Viite Lausuntopyyntö 5.5.2014

Asia **HELSINKI, Suomenlinnan kirkon urkujen uusiminen**

ALTTARI

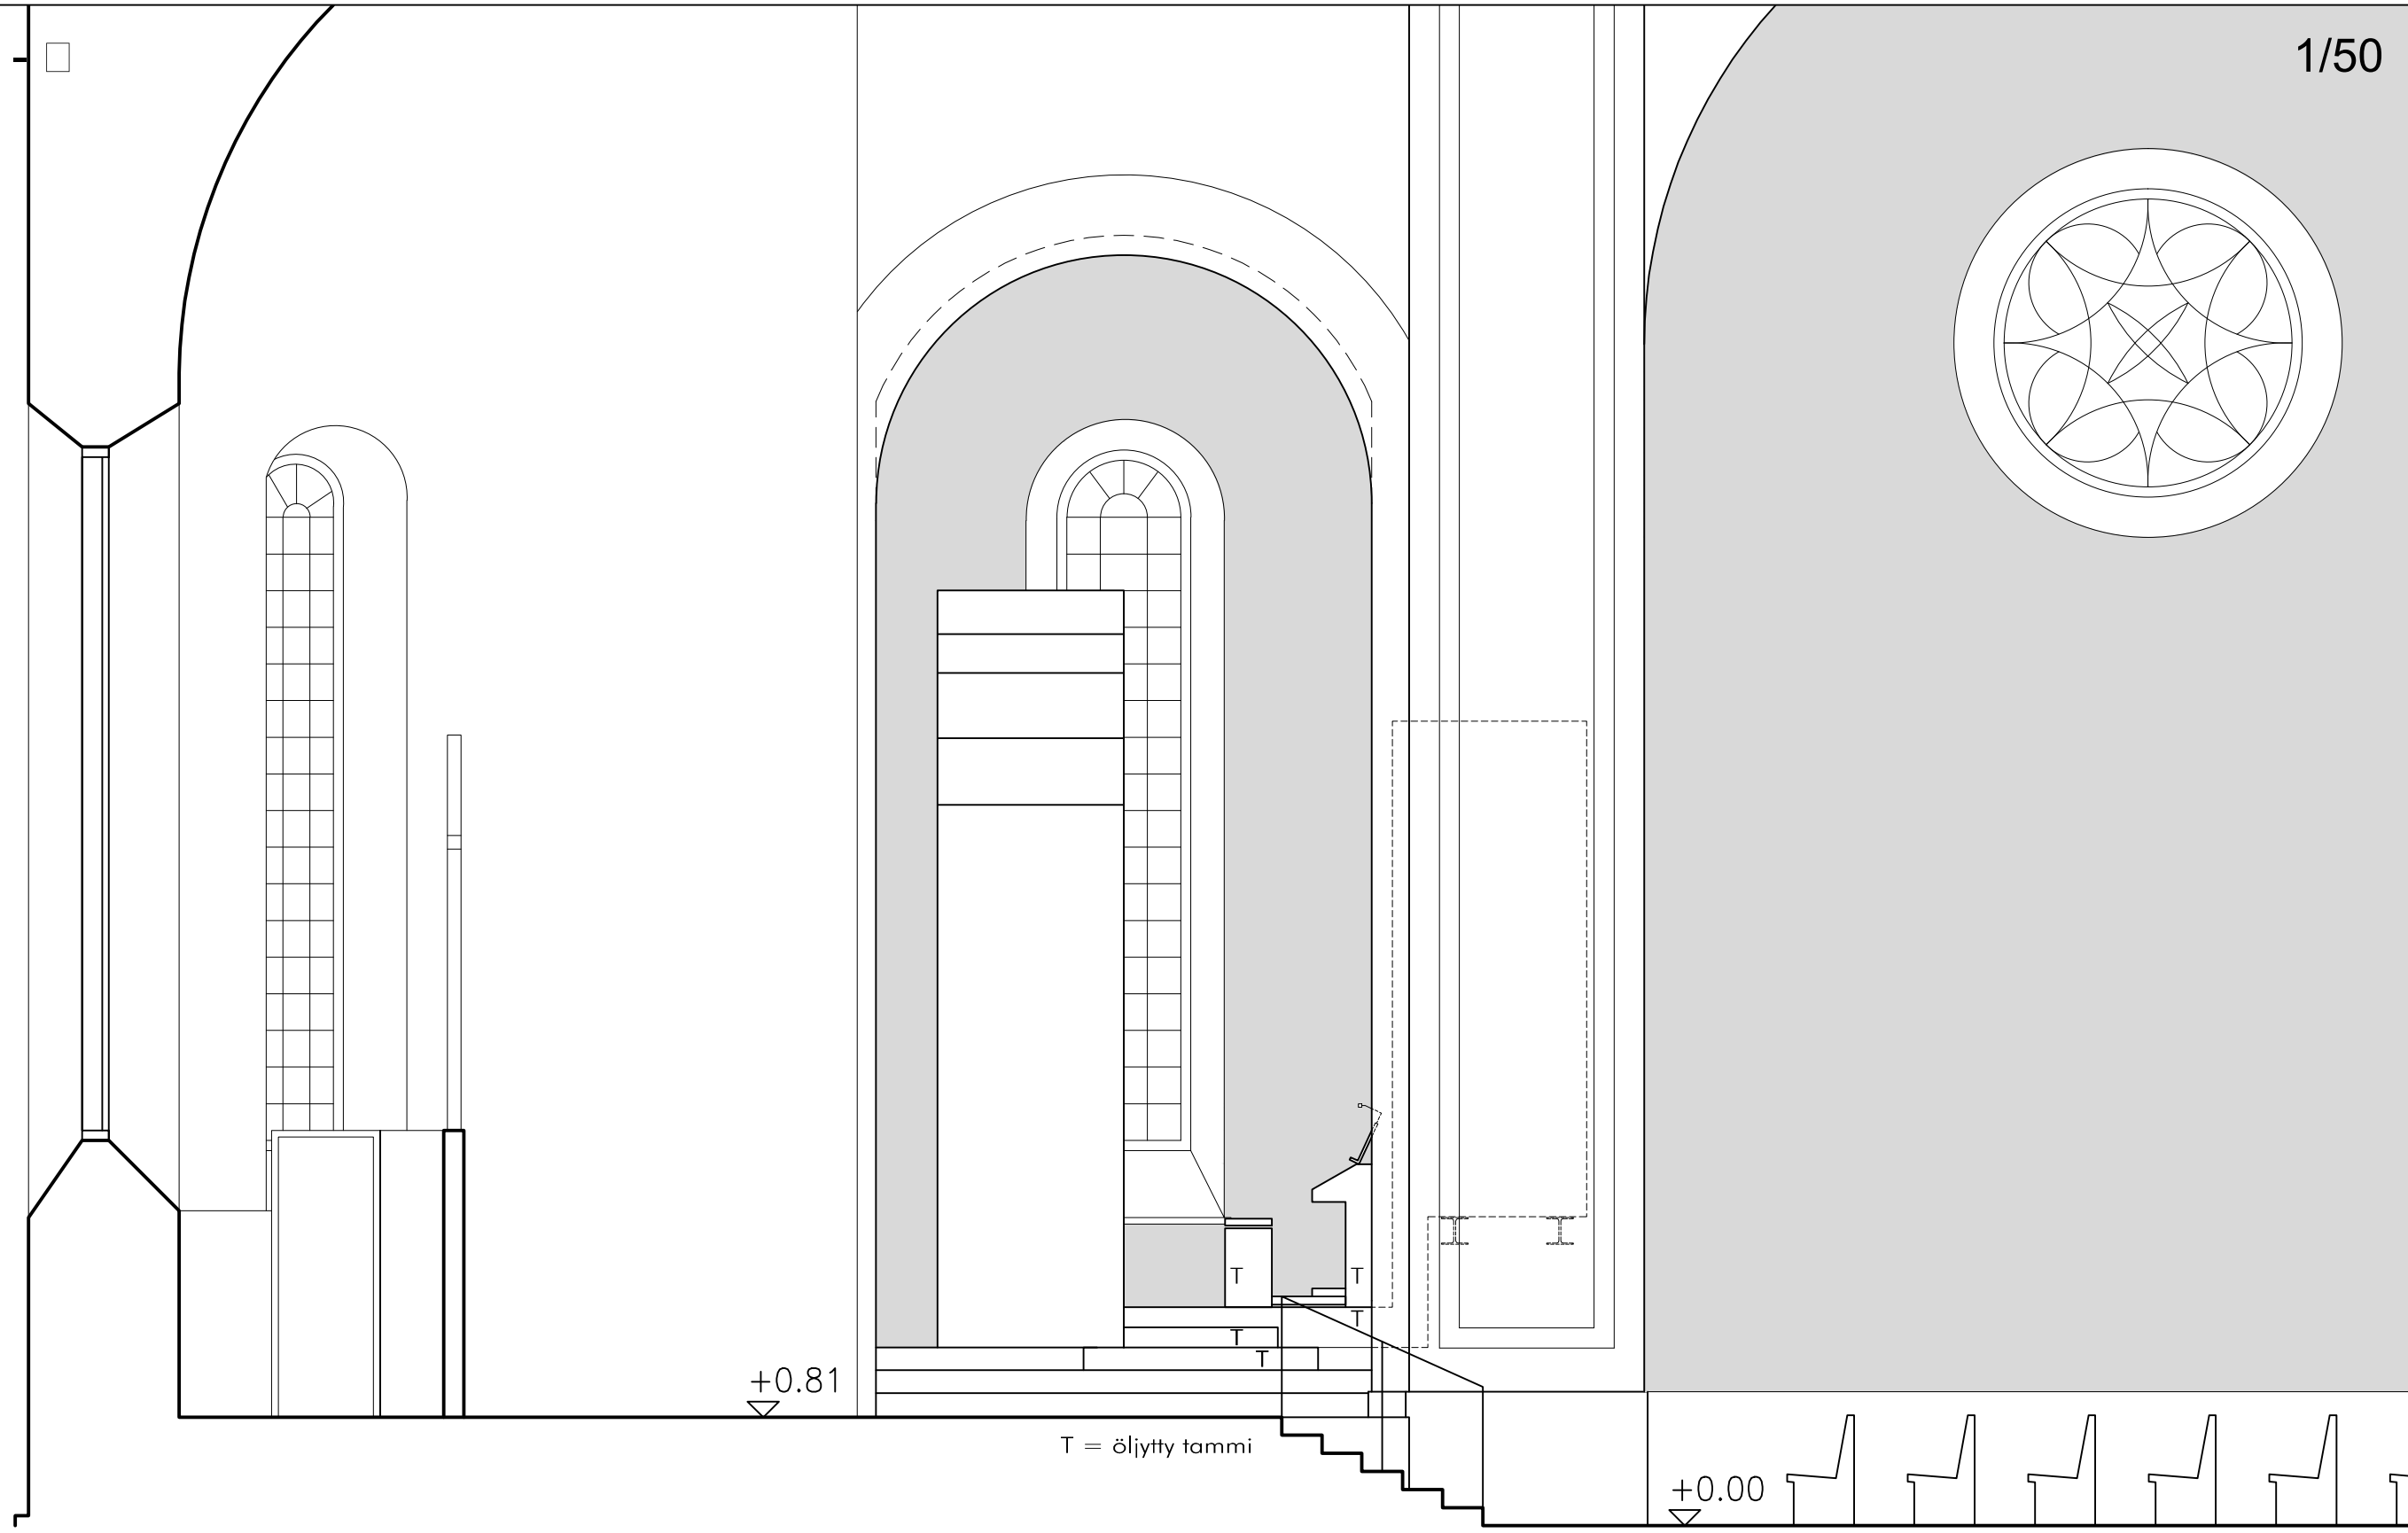
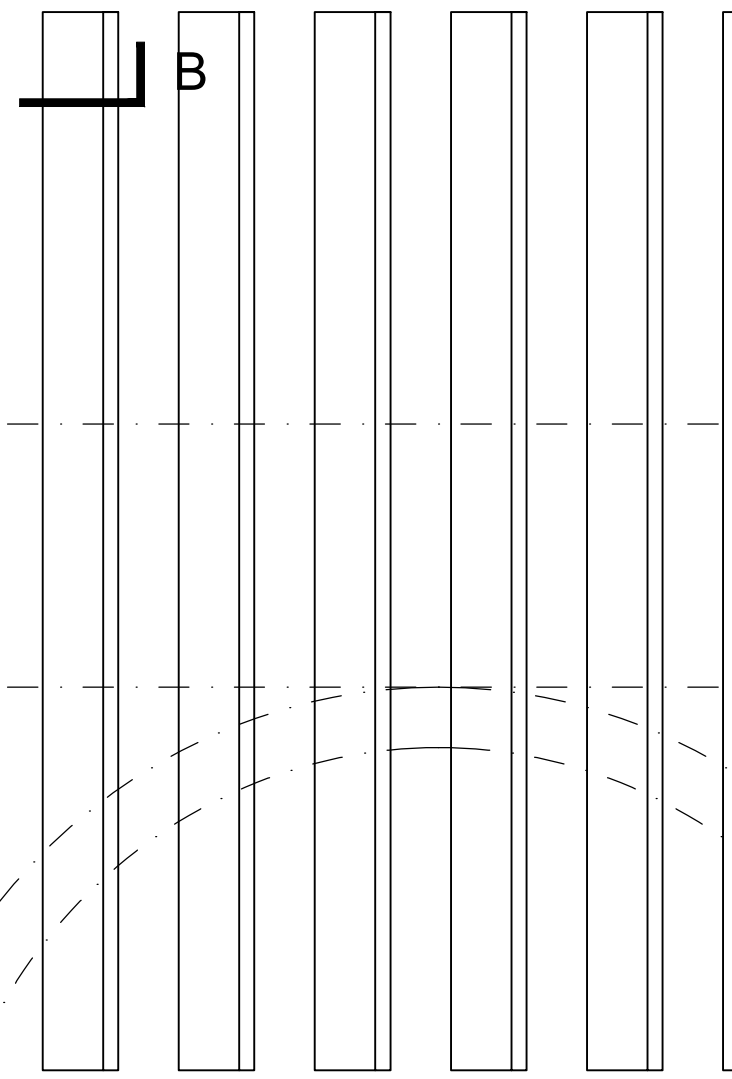
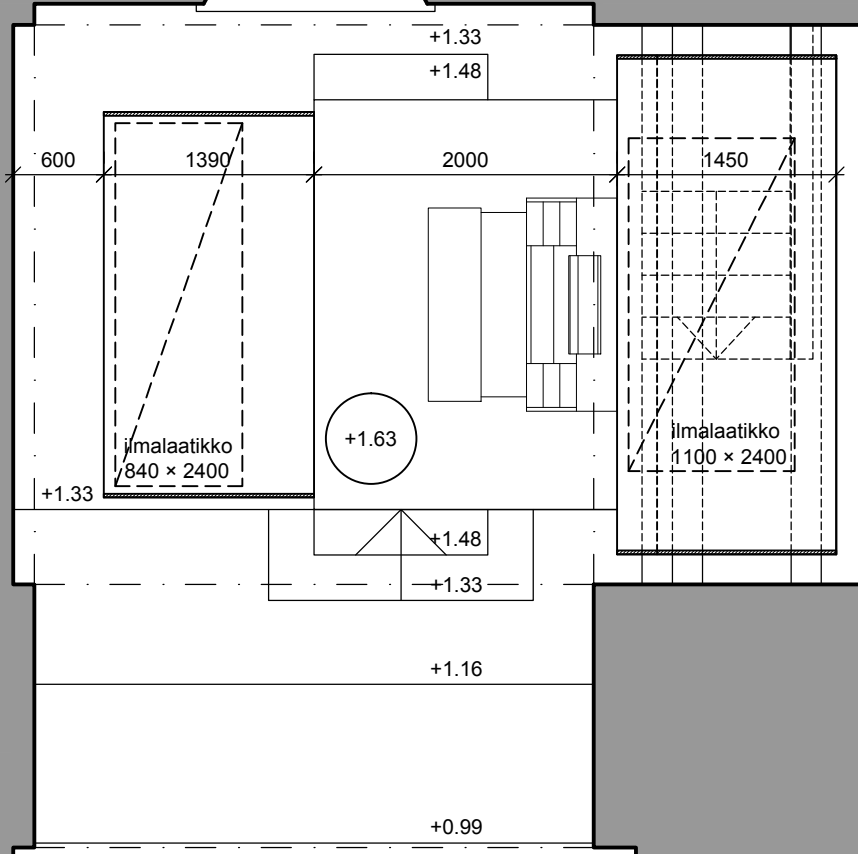
Uudet urut esitetään sijoitettavaksi kirkkosalissa samaan paikkaan kuin purettavat urut. Nykyisten urkujen alla oleva korotusosa ja kirkkosalin puolelle tehty umpikaide on tarkoitus purkaa, mutta säilyttää kulkuyhteys kirkkosalin puolelta kryptaan.

Massiivipuorakenteisiksi suunnitellut urut olisivat nykyisiä suuremmat (mitoitushjeet Veikko Virtasen urkurakentamo). Uusi instrumentti on jaettu kahteen erilliseen pillistöön, jotka sijoittuisivat kahdelle puolelle sivuseinän ikkunaa. Näin pääpillistö ilmalaatikkoineen on

aiempaa edempänä ja näkyvämmiin läsnä kirkkosalissa. Samalla muuttuu harkitusti myös urkujen julkisivun yläosan muodonanto. Muutoksella on jossain määrin vaikutusta kirkon valaistusolosuhteisiin.

Uusien urkujen väritys sovitetaan kirkkosalin väreihin; urut maalataan pääosin valkoiseksi, osittain ne ovat lakattua tammea.

Museovirasto pitää esitettyä urkujen uusimista koskevaa luonnosta harkittuna. Kirkkosalin kuoripäädystä näkyvästi sijaitsevien urkujen uusimista on pidettävä kirkkolain mukaisena olennaisena muutoksena, ja sitä koskeva seurakunnan päätös on alistettava kirkkohallituksen vahvistettavaksi. Tarkentuneet suunnitelmat havainnekuvineen tulee vielä toimittaa Museovirastoon mahdollista lausuntoa varten.
